NUJNO –
Obvestilo o varnostnem popravljalnem ukrepu
Zvita stopalka nožnega stikala lahko
prekine slikanje v živo ali izpostavljenost pri diaskopiji.

ID-oznaka
dokumenta:
DHF339650
XCR609-190008
Razl.: 0.0
Stran 4 od 4

FSN za 2017-IGTBST-029

19. februar 2019

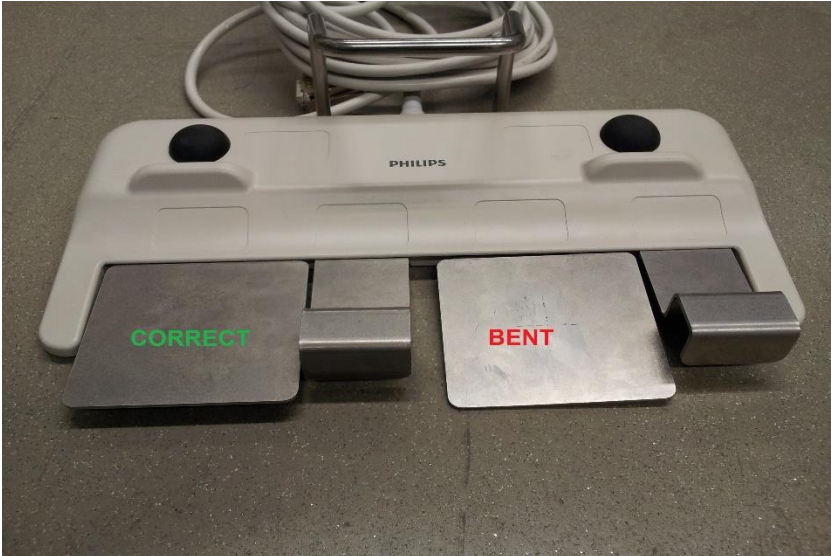
<p>KAKO PREPOZNATI PRIZADETE IZDELKE</p>	<p>Družba Philips se bo neposredno obrnila na stranke s prizadetimi sistemi.</p>
<p>UKREP STRANKE/UPORABNIKA</p>	<ul style="list-style-type: none"> • Pred začetkom postopka mora uporabnik preveriti, ali so stopalke na nožnem stikalu zvite. Da boste lažje prepoznali zvito stopalko, glejte slike spodaj. Če opazite, da so stopalke zvite, ne začnite izvajati postopka, temveč se obrnite na lokalno servisno službo. <div style="text-align: center;">  </div> <p><i>Leva stopalka je brez napak. Tretja stopalka z leve je zvita. Razdalja od stopalke do tal mora znašati približno 12 mm (0,47 palca).</i></p> <ul style="list-style-type: none"> • Ne uporabljajte nožnega stikala na podlogi za zmanjševanje utrujenosti ali na podstavku. • Z vsebino tega obvestila o varnostnem popravilnem ukrepu mora biti seznanjeno vse osebje z dostopom do prizadetih sistemov. • To obvestilo o varnostnem popravilnem ukrepu naj se hrani skupaj z dokumentacijo sistema, dokler družba Philips ne popravi sistema.

<p>PREDVIDENI UKREPI DRUŽBE PHILIPS</p>	<p>Težava bo odpravljena s posodobitvijo mehanske strojne opreme nožnega stikala, ki bo preprečevala zvijanje stopalk nožnega stikala.</p> <p>Ta mehanska strojna oprema je na voljo od februarja 2019 naprej.</p>
